## **Bebauungsplan**

"Freiflächen-Photovoltaikanlage Sandberg Illerberg"

**Abwägung der Stellungnahmen im Rahmen der Öffentlichkeitsbeteiligung und der Beteiligung der Behörden und sonstigen Träger öffentlicher Belange**

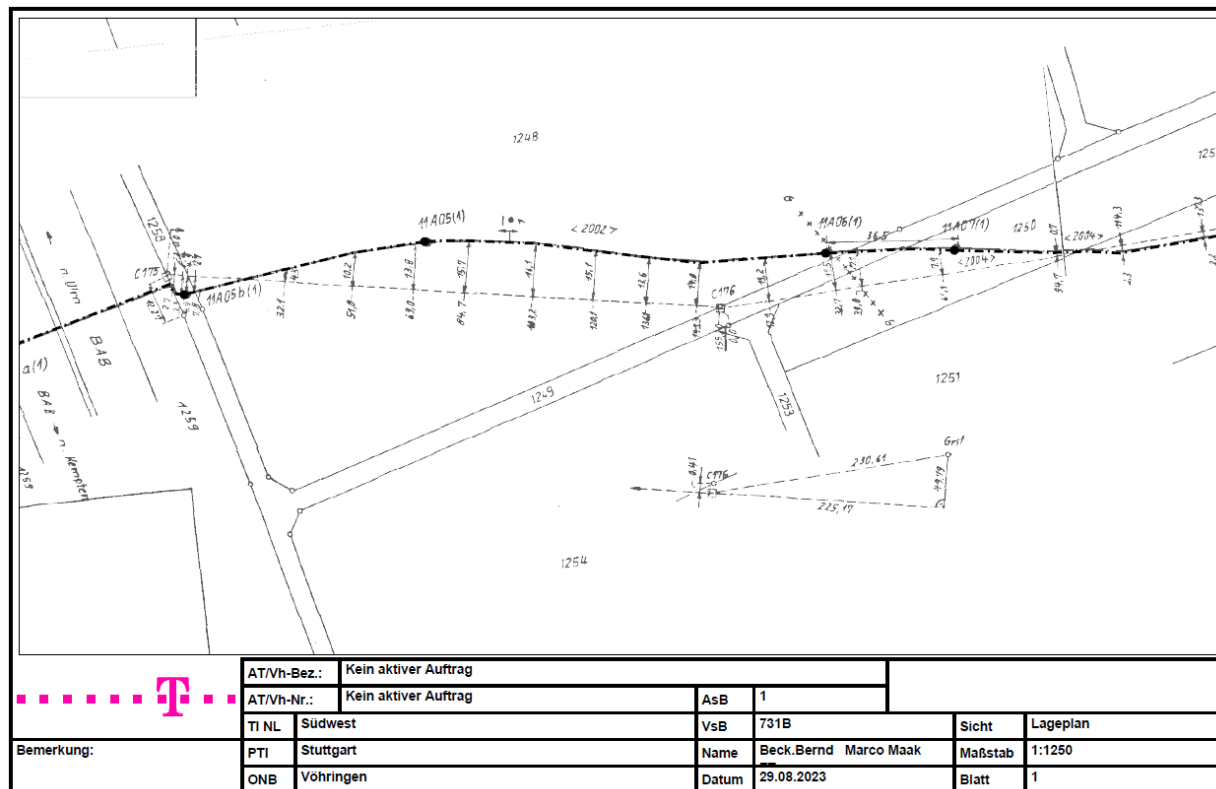
Die übersandte Stellungnahme zu den Blendwirkungen ist nicht auskömmlich. Das geplante Vorhaben wird im Rahmen des Verfahrens hinsichtlich der Vereinbarkeit mit den fernstraßenrechtlichen Belangen nach § 9 Abs. 3 FStrG geprüft. Im Rahmen der Prüfung, ob eine bauliche Anlage gemäß § 9 Abs. 3 FStrG zu versagen ist, weil dies insbesondere wegen der Sicherheit oder Leichtigkeit des Verkehrs nötig ist, ist eine abstrakte Gefährdungsbeurteilung vorzunehmen.

Bäume/Sträucher können in belaubtem Zustand zwar eine Blendung verhindern, aber nicht das ganze Jahr über. Daher sehe ich einen Blendschutzzaun als erforderlich, um die ganzjährige Blendung auszuschließen.

- Die Photovoltaikanlagen sind so zu errichten, dass Blendwirkungen jeglicher Art auf die angrenzende BAB 7 ausgeschlossen werden. Dies kann beispielsweise durch die Installation eines Blendschutzzaunes oder einer entsprechenden Ausrichtung der Module erreicht werden. Bei der Blendwirkung genügt dabei bereits die erkennbare Möglichkeit, dass eine Beeinträchtigung der Sicherheit und Leichtigkeit des Verkehrs eintritt.

Die Stellungnahme zur Blendwirkung kommt hinsichtlich der Auswirkungen auf die BAB A7 zu dem Ergebnis, dass Blendwirkungen auf die A7 Richtung Süd/Westen, durch die höhere Lage, des rel. großen Abstands zur Autobahn und die zusätzlich im Bebauungsplan geplante 2,5 m breite Pflichtbegrünung durch eine Strauchhecke nahezu auszuschließen sind. Angrenzend an die A7 unmittelbar im Westen ist die PV-Freiflächenanlage nur schwer einzusehen, die PV-Anlage befindet sich ca. 4,0 m höher (Geländeunterschied+Aufständigung) als die Autobahn.

Eine eventuell auftretende, kurzzeitige Blendung in Richtung der Autobahn (Süden) kann bei fehlender Bepflanzung der Strauchhecke, durch einen Sichtschutzaun auch im Nachhinein noch vermieden werden, wird aktuell aber durch den Gutachter nicht als Notwendigkeit angesehen.

Aufgrund dessen, dass die geplante PV-Anlage von Süden kommend über die A7, auf einer Länge von rund 100 m eingesehen werden kann, sowie dass von Seiten des Blendgutachters eine Blendung der Autofahrer in diesem Bereich nicht gänzlich ausgeschlossen werden, kann wird im Bebauungsplan für diesen Bereich ein Blendschutzaun festgesetzt. Der Blendschutz wird dabei an die ohnehin notwendige Einfriedung angebracht. Eine Blendung der Autofahrer in Richtung Westen kann aufgrund der Höhenlage des Geländes ausgeschlossen werden, so dass hier kein Sichtschutzaun notwendig ist.
